**Avis IRSN n°** 2016-00358

**Objet :** Etablissement AREVA NC de La Hague  
INB n° 116 - Atelier E/EV LH  
Entreposage de colis CSD-V en 13<sup>ème</sup> position des puits de la fosse 30

Coupe de l'atelier E/EV LH montrant le réseau C1 et le circuit de circulation d'air par tirage naturel (introduction d'air via le plénum d'entrée et exutoire via le conduit de cheminée).

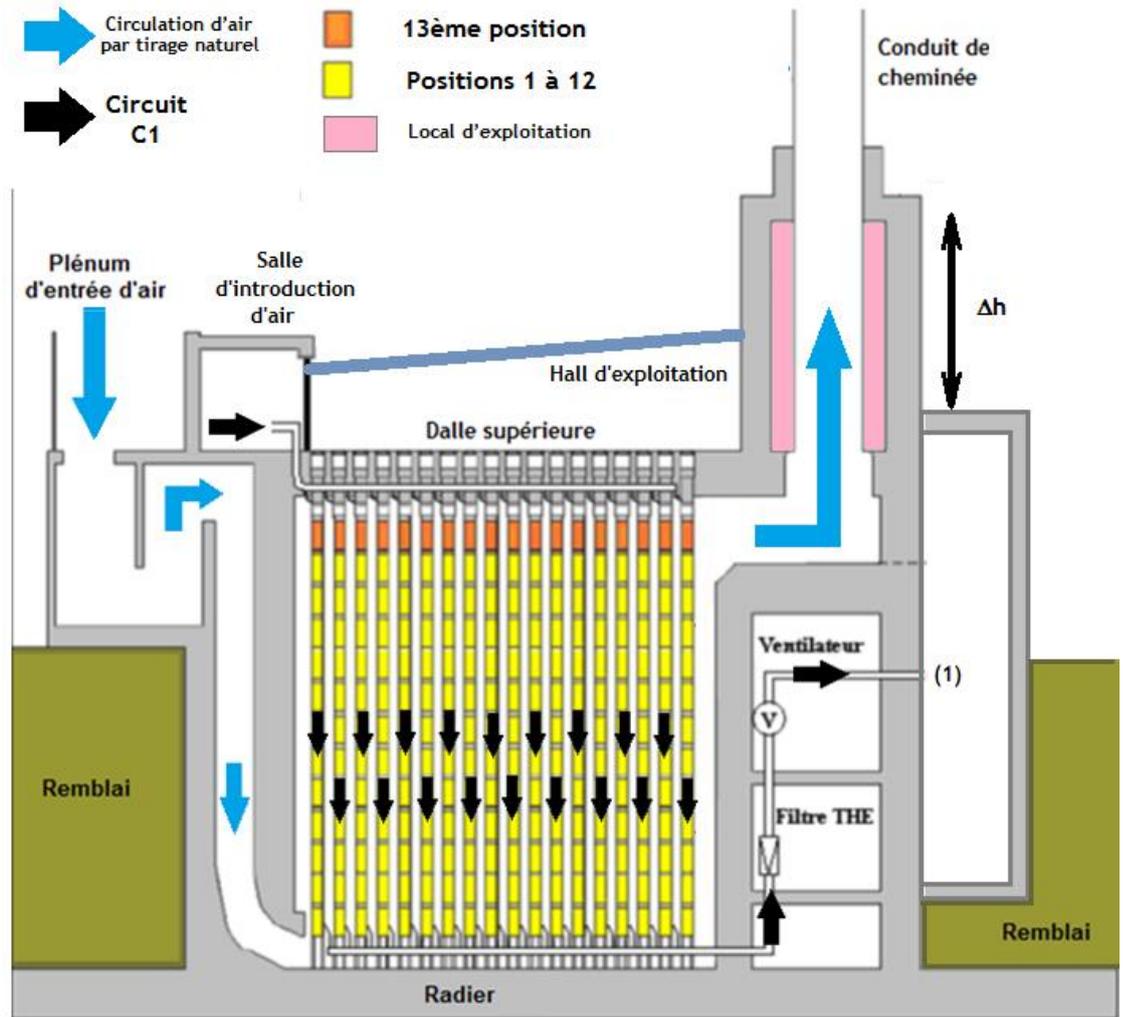
Pour la nouvelle configuration d'entreposage, l'exploitant détermine les débits d'équivalent de dose (DED) maximaux pour les locaux suivants (cf. schéma en annexe) :

- le hall d'exploitation, situé au-dessus de la dalle de la fosse,
- un local situé à la base du conduit de la cheminée de grande hauteur,
- à l'extérieur de l'installation à hauteur du local précité («  $\Delta h$  » sur le schéma en annexe).

L'exploitant conclut que les DED correspondant à la nouvelle configuration sont très proches de ceux de la configuration actuelle et ne mettent pas en cause le zonage radiologique de l'atelier.

**Ceci n'appelle pas de commentaire de l'IRSN.**
